改善処置事項説明図②

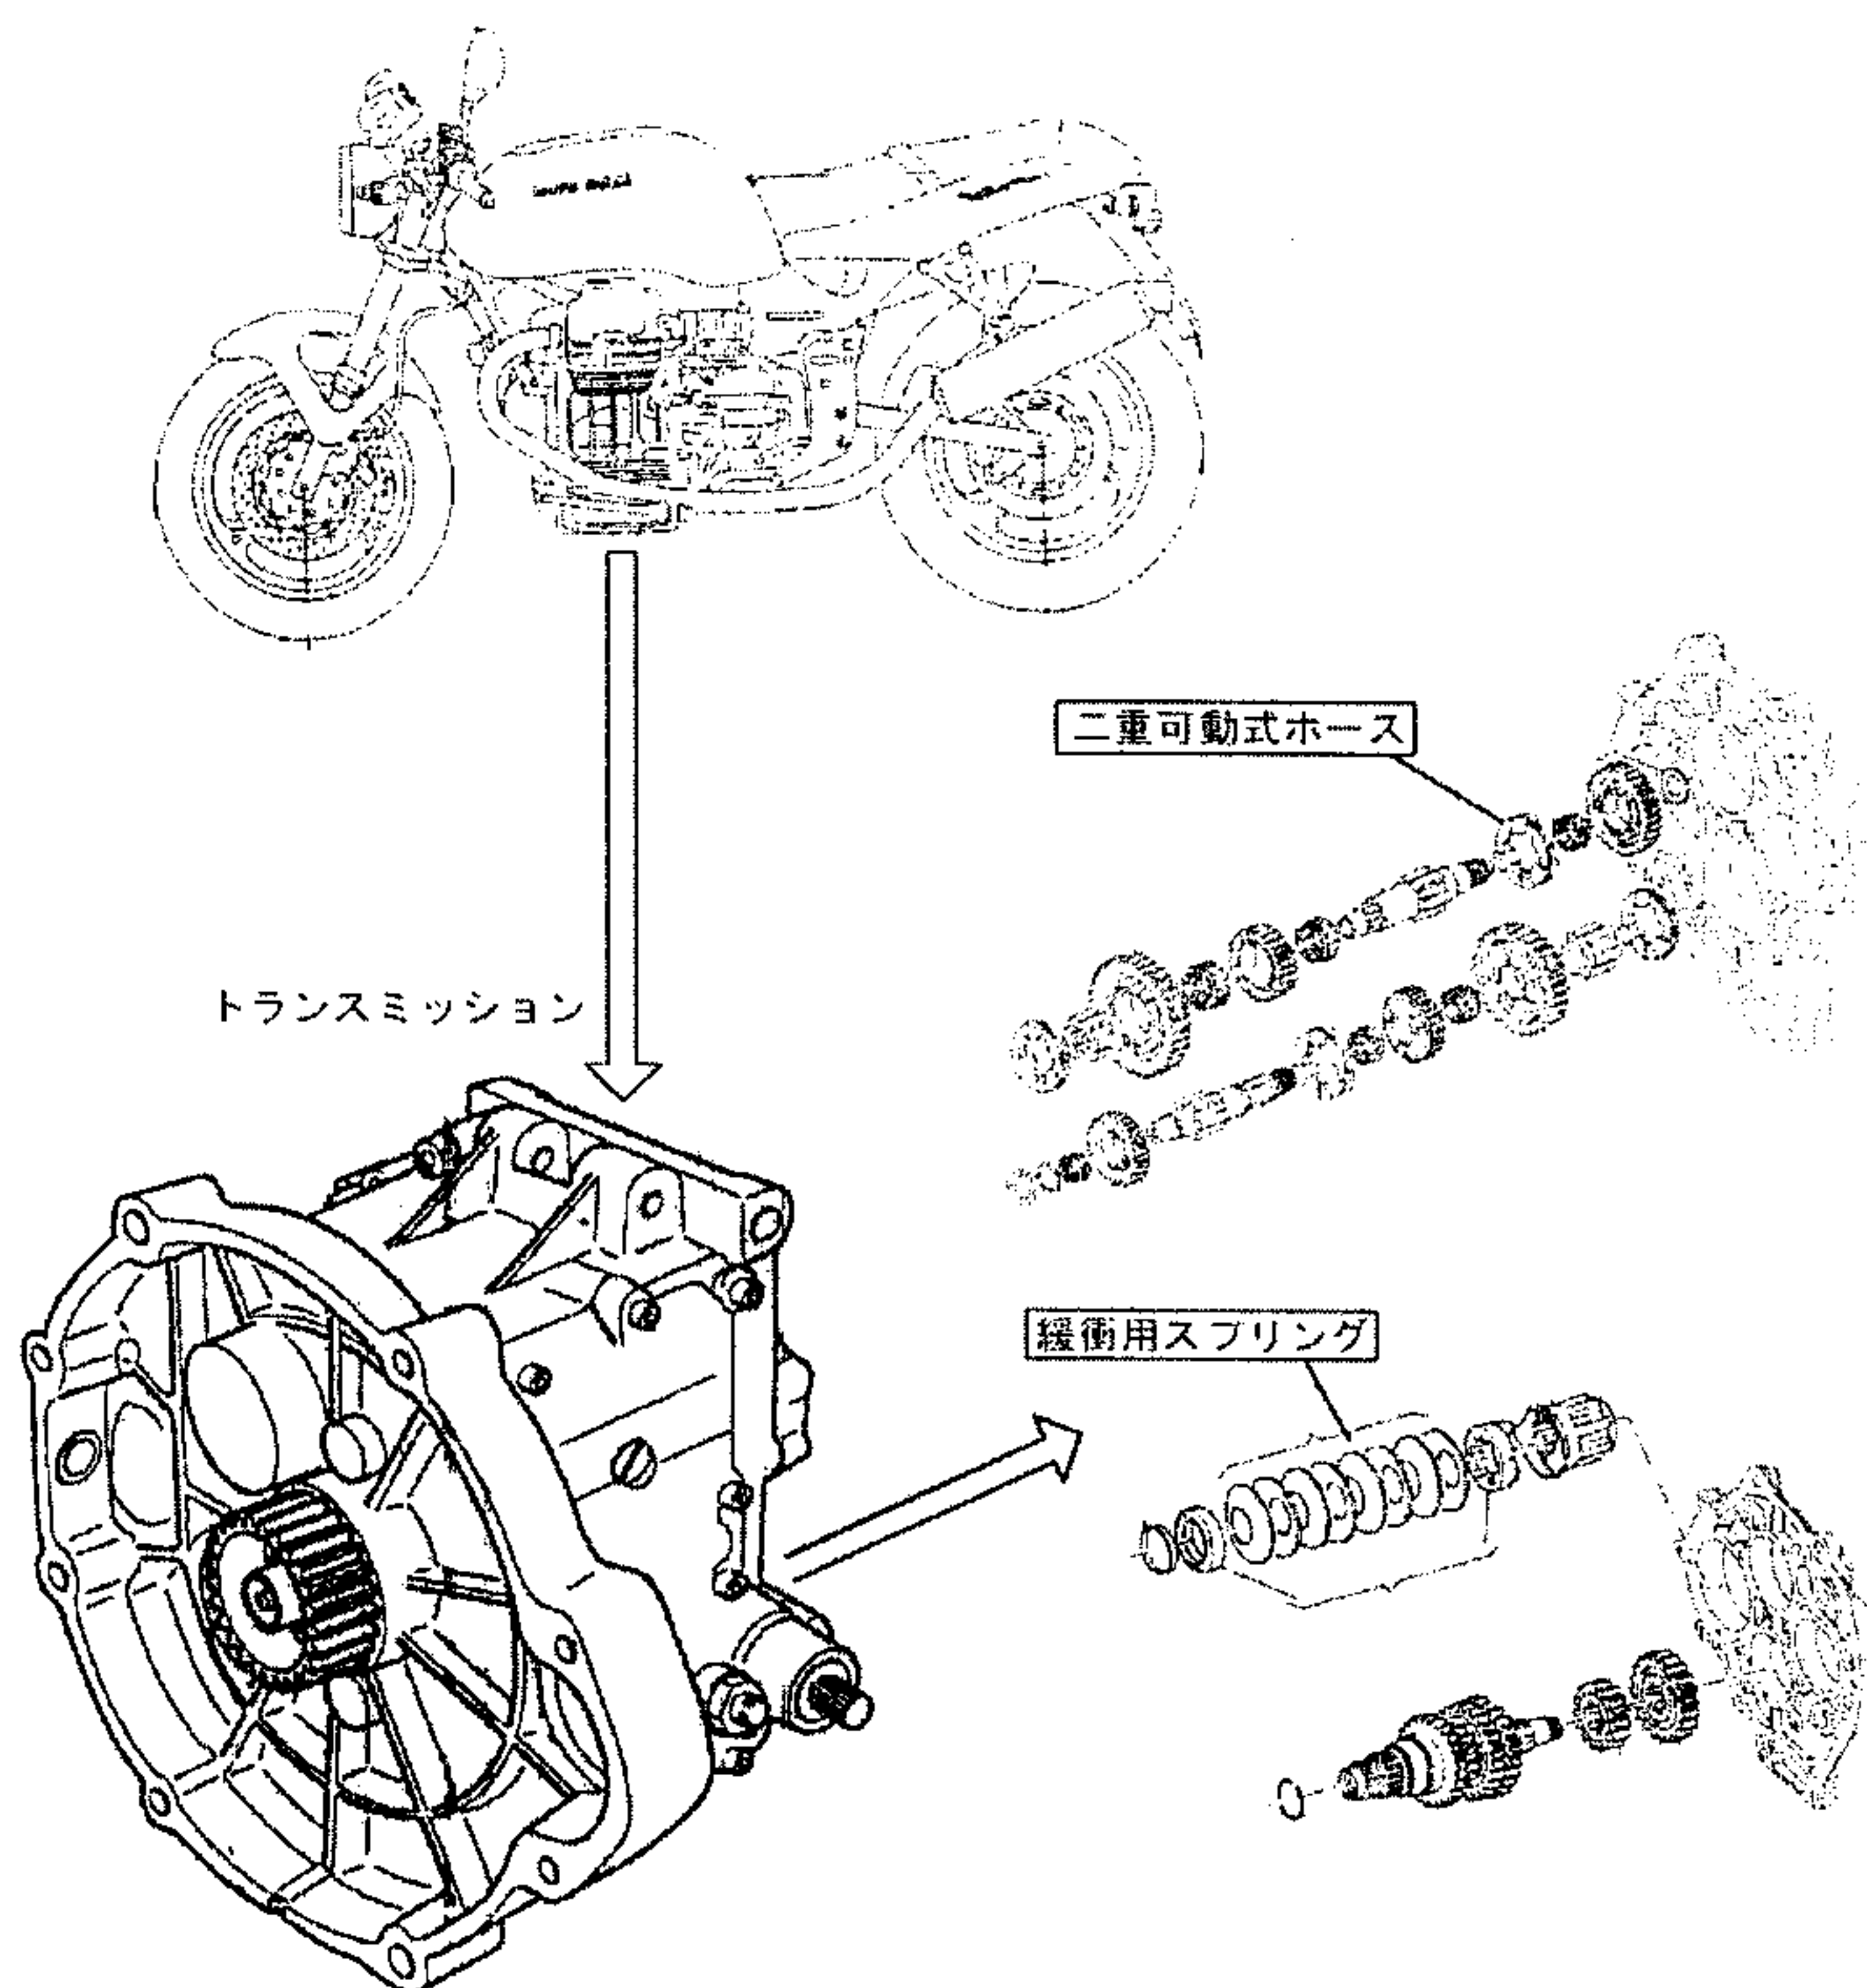
基準不適合箇所

トランスミッション内部の変速用摺動部（二重可動式ホース）及び緩衝用スプリング部の強度が不足しているため、変速時の衝撃により、当該ホースまたはスプリング部が破損することがある。そのため、変速操作が出来なくなり、最悪の場合、後輪がロックするおそれがある。

改善内容

全車両、緩衝用スプリング、二重可動式ホース及び関連部品を対策部品と交換する。

識別

改善済み車両のトランスミッションケースのオイルレベルグラス横に赤いペイントを塗布する
